*Sint-Niklaas, geplande aansluiting N70 / R42*

# Mercatorknoop, achterhaald?

Versie 20200825

Fietsersbond

## 2. Overbodige en onveilige fietsinfrastructuur

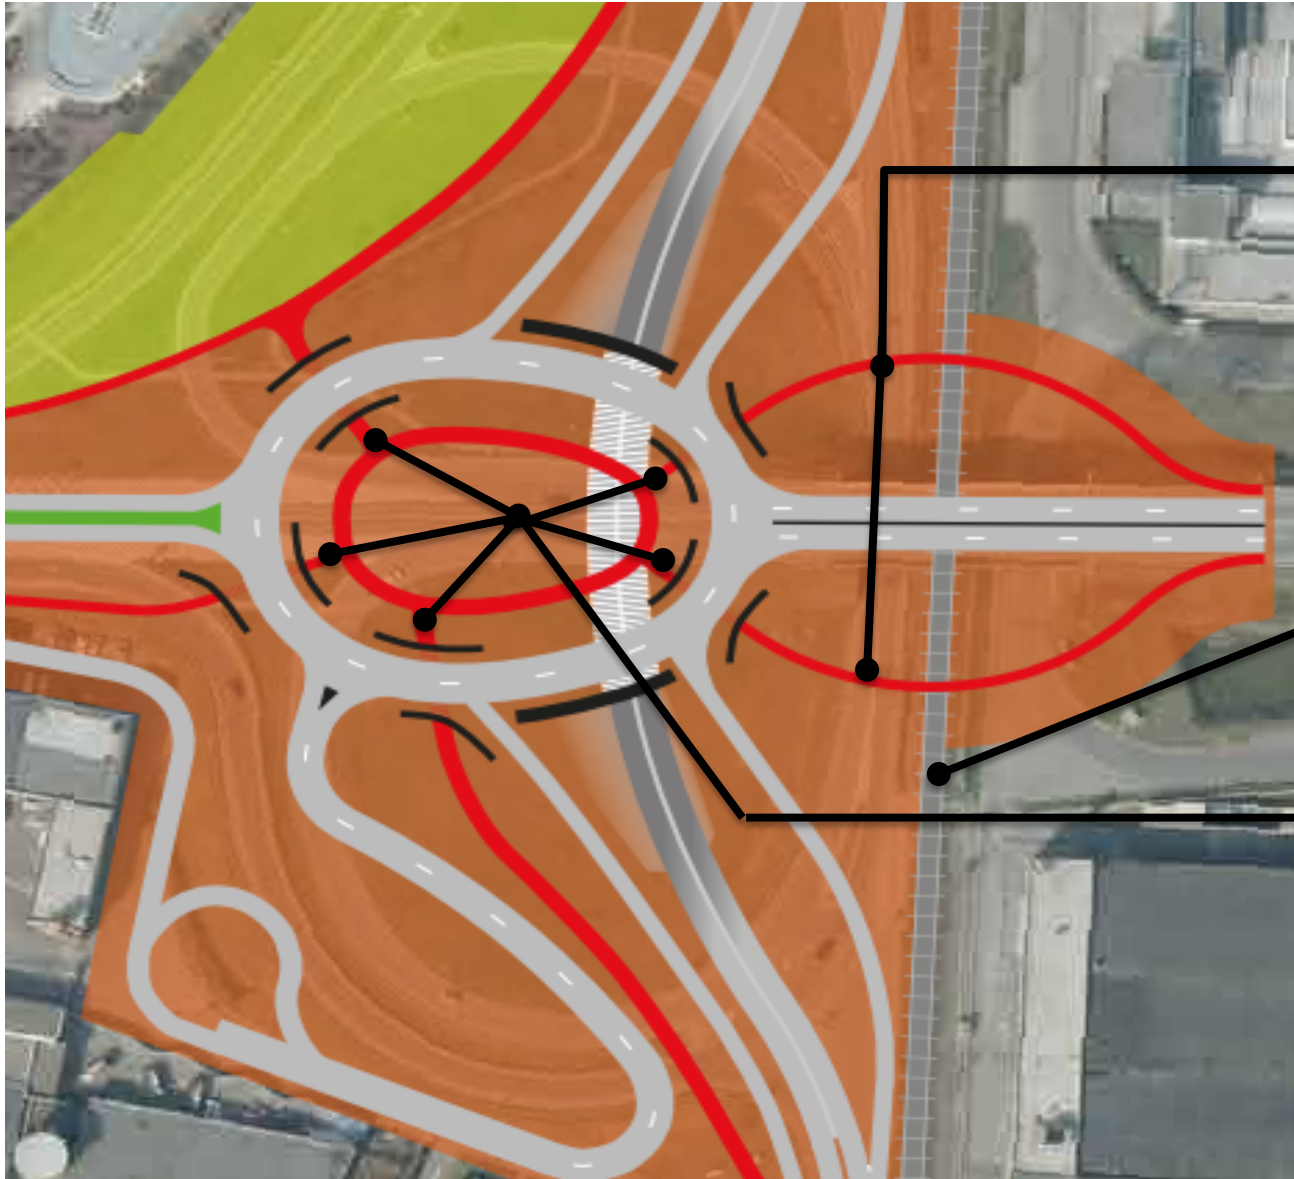
Twee fietsbruggen over spoorlijn met korte (40 m) en dus veel te steile helling (>10%) om af te dalen (4 m) tot onder de rotonde

- Deze bruggen zijn overbodig want er ligt een overweg. Deze kan opgewaardeerd worden. Er rijden amper vier treinen per spitsuur

Vijf fietstunnels onder rotonde zijn overbodig en onveilig

### 3. Veel te grote rotonde

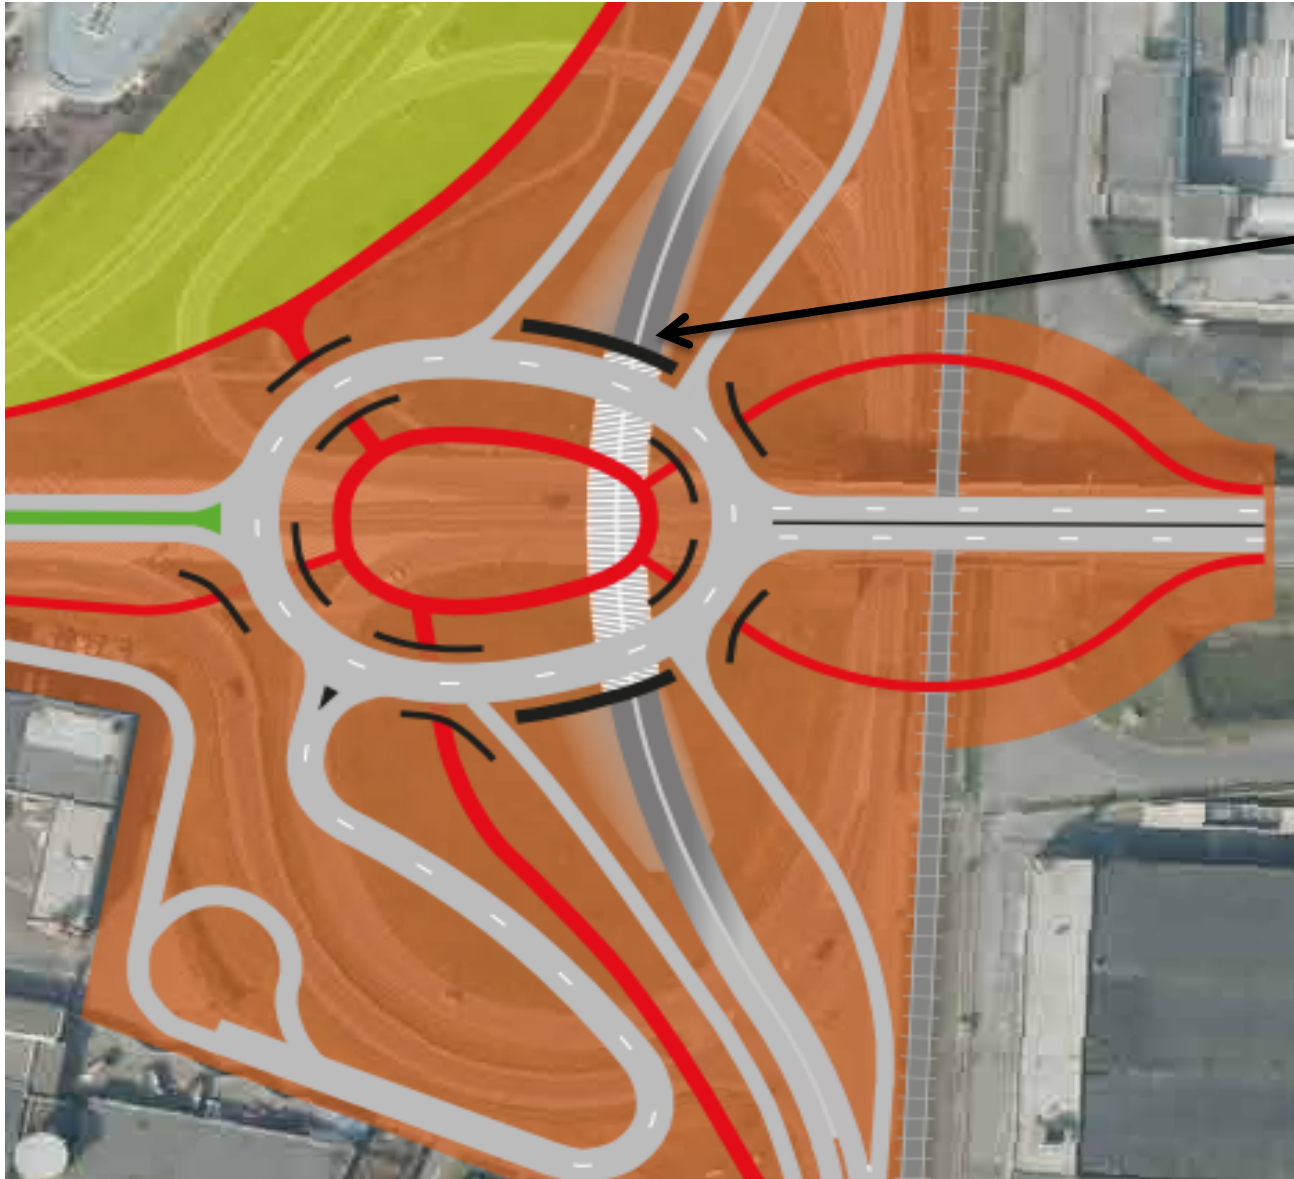
- De rotonde meet 100 x 130 m of 1,3 hectare, inclusief taluds
- Door de centrale ligging op het terrein is de impact op de omgeving bijzonder groot
- De rotonde heeft twee rijvakken
- Hogere snelheden en meer conflictpunten maken de rotonde onveiliger

## 2. Mercatorknoop in strijd met omgevings-regelgeving

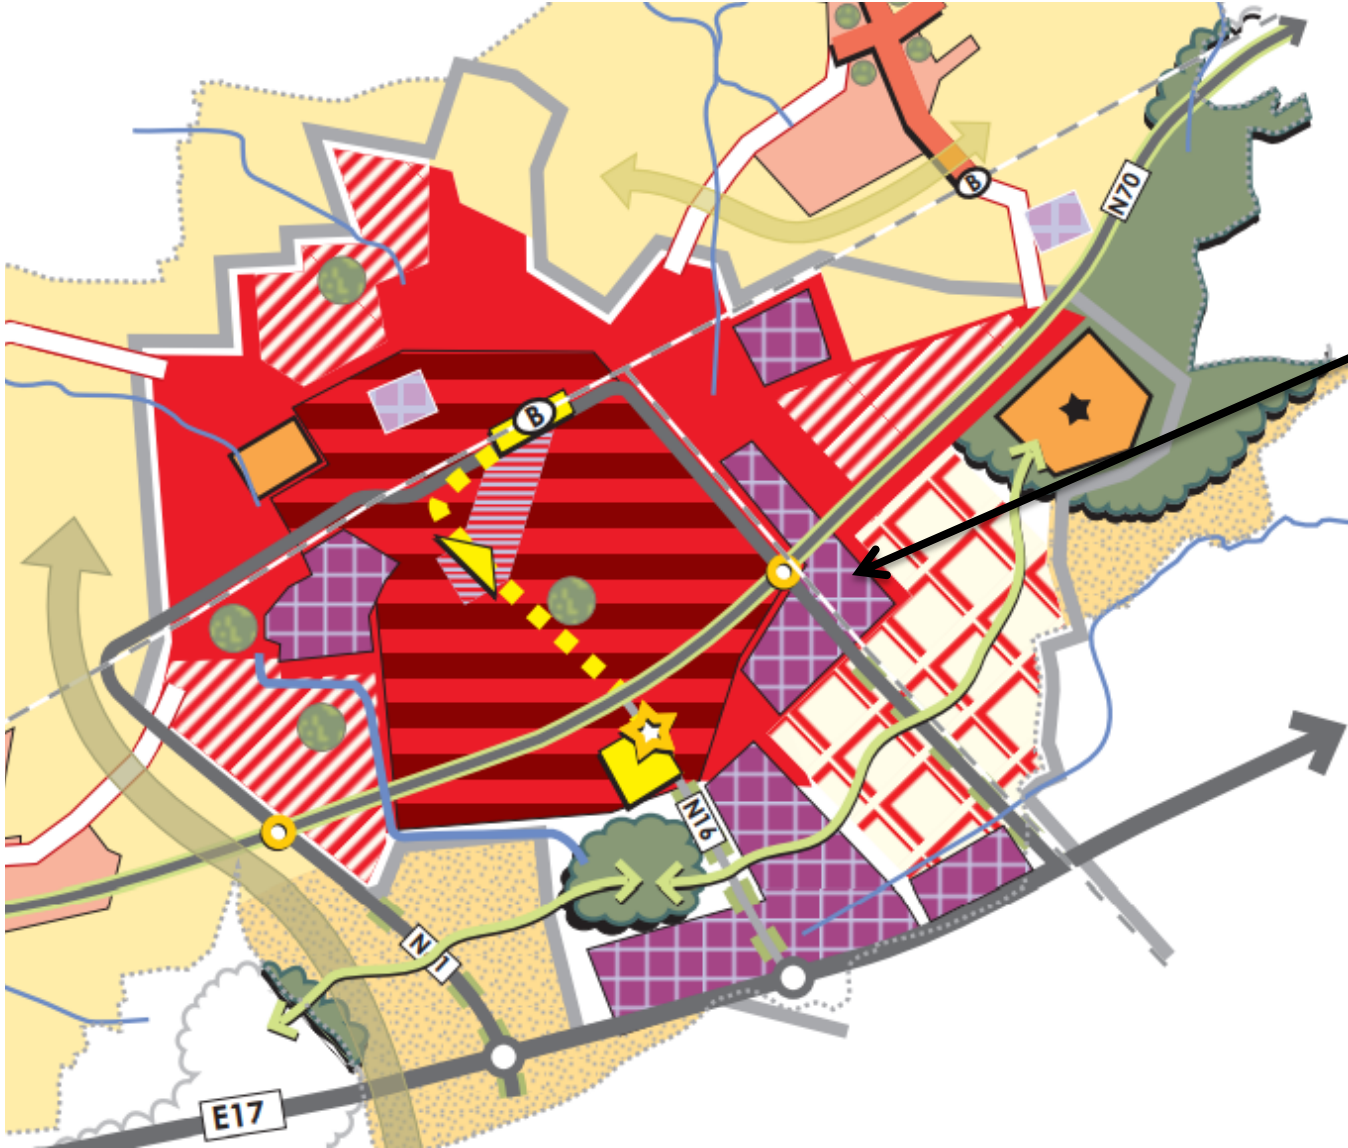
# 1. Wijkt af van richtinggevende bepalingen in GRS\*

Oostelijk stadsknooppunt:

- *Door herinrichting van dit kruispunt kunnen regionale functies een beeldbepalende rol vervullen*
- *Sterke identiteit en kwalitatieve uitstraling*
- *Ruimtelijke baken, die de compacte stedelijkheid uitdrukt*

### 3. Mercatorknoop, ruimte voor stad en overstap

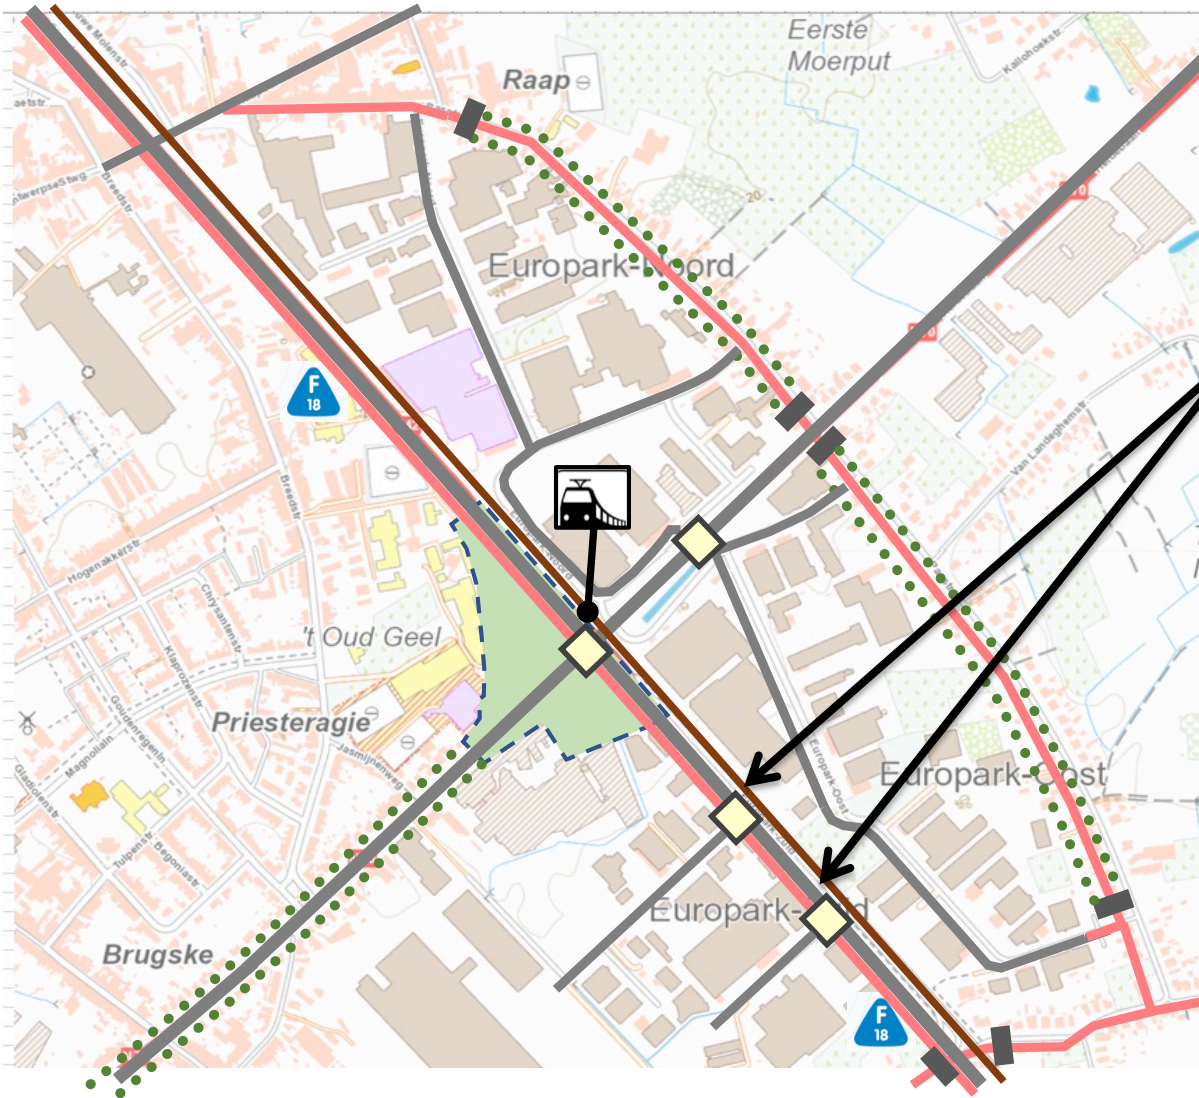
- Compact verkeersplein boven spoorlijn
- Rotonde of lichtengeregeld, max. 50 km/h
- Geen menging met voetgangers en fietsers
- Circa vijf hectare ruimte voor stad en overstap

Voetgangers en fietsers hebben voorrang op de pleinruimte op maaiveld (zie hfst. 5)

# 1. Voor meer omgevingskwaliteit

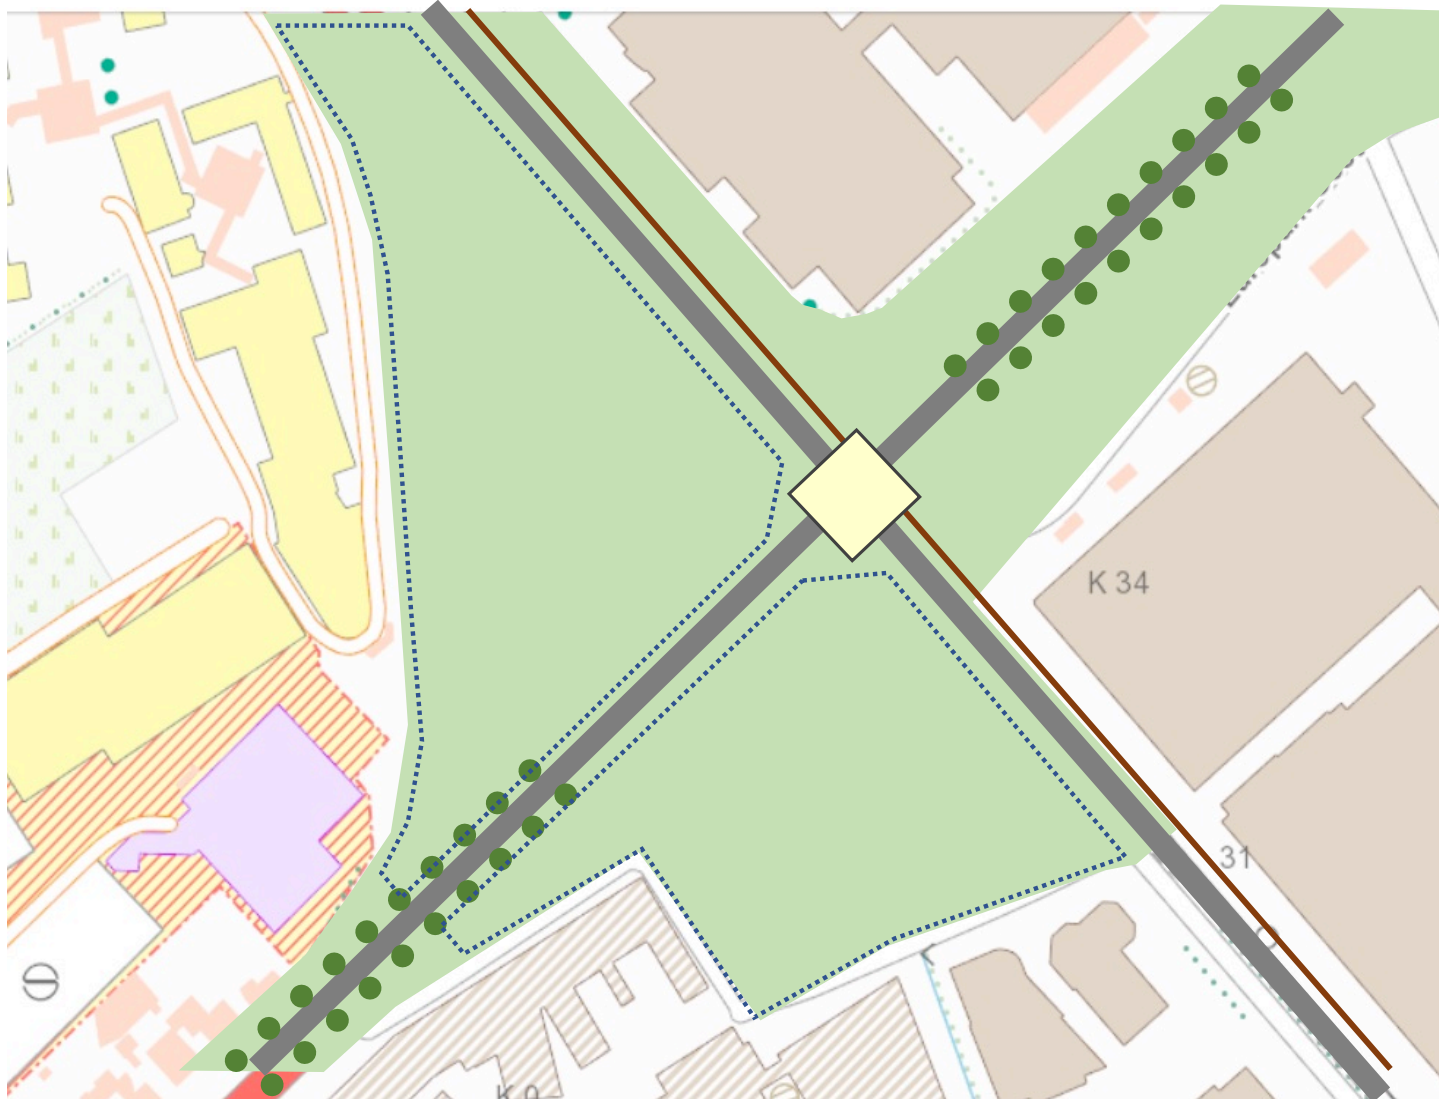
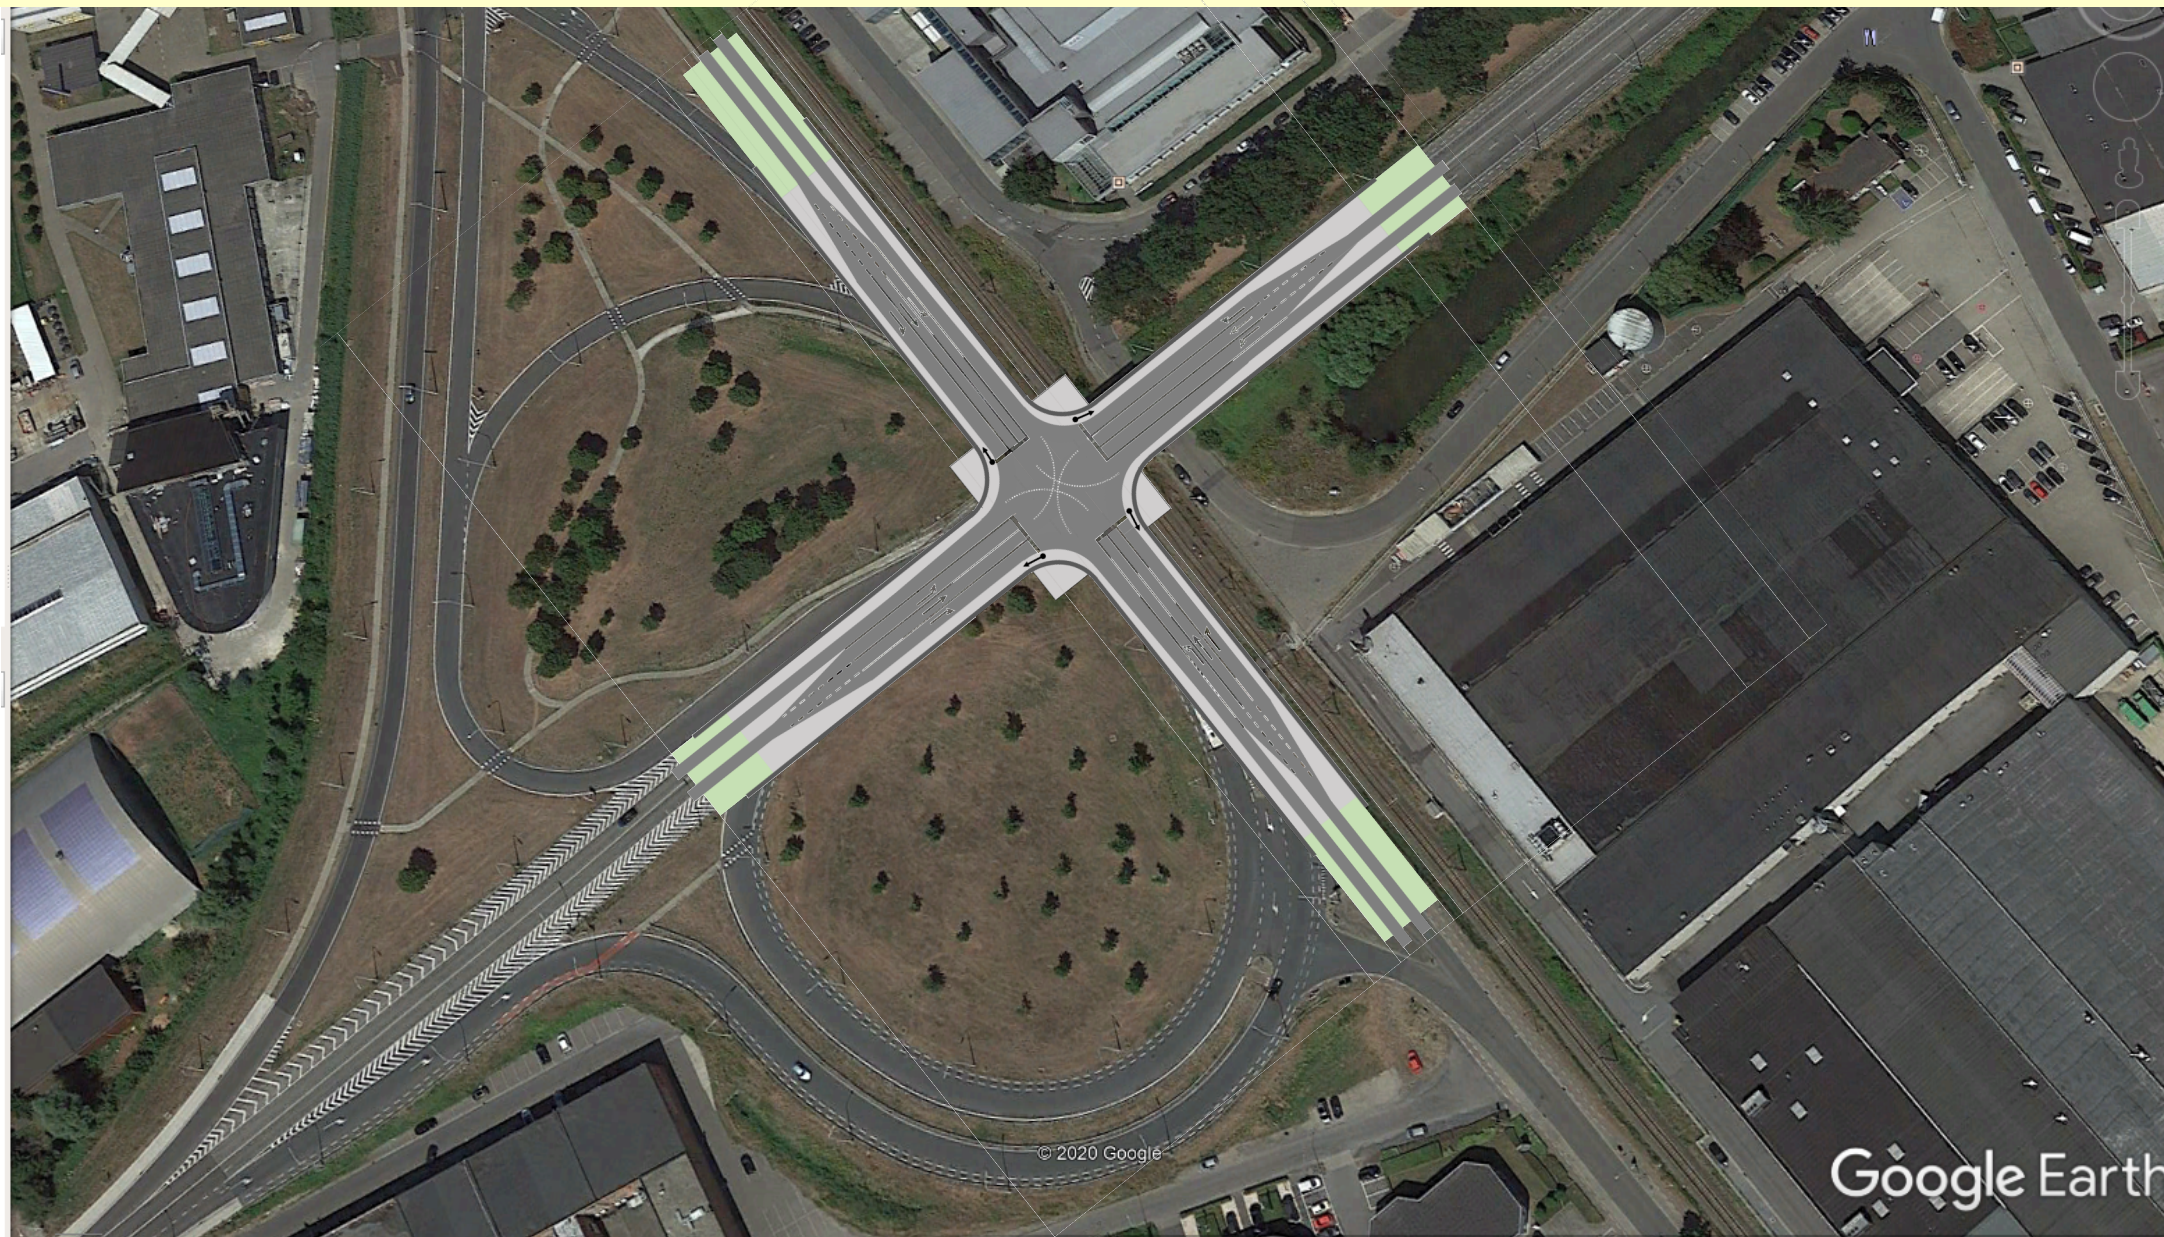
Pas het betonstopprincipe toe:

- Compact knooppunt R42/N70 door bundeling naast en boven spoorlijn
- Er komt vijf hectare vrij voor kwaliteitsvolle herbestemming

*Inpassing in de omgeving van compact knooppunt R42 / N70, bundeling naast en boven spoorlijn*

# Conceptschets van een compact kruispunt R42 / N70

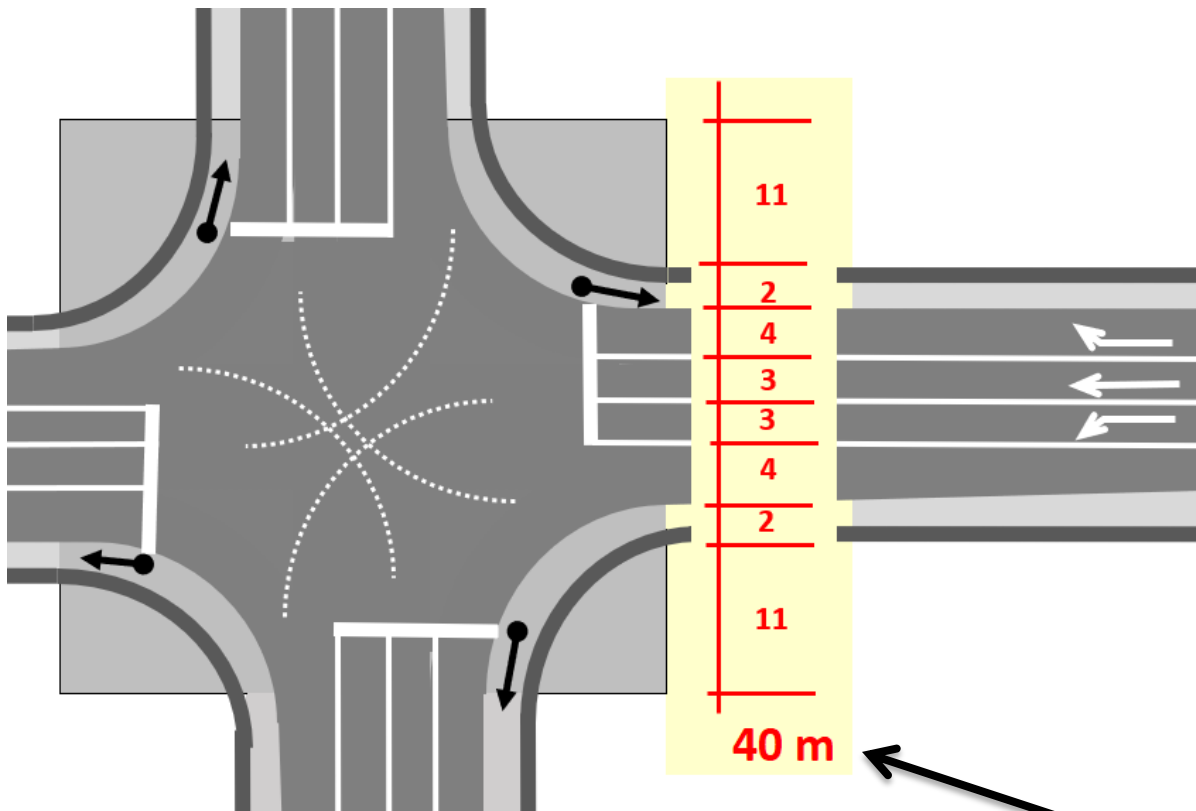
- Boven en naast spoorlijn
- Ontwerpsnelheid 50 km/h
- Eén opstelstrook per richting
- Lichtenregeling (zie volgende dia's)
- Tot 1.500 pae\* aanvoer / tak / uur
- Geen voetgangers en fietsers
- Akoestisch afgeschermd
- Te onderzoeken: ondergrondse variante

Compact: 40 x 40 m = 1.600 m<sup>2</sup> of 0,16 ha  
(vergelijk met AWW-ontwerp met 1,3 ha)
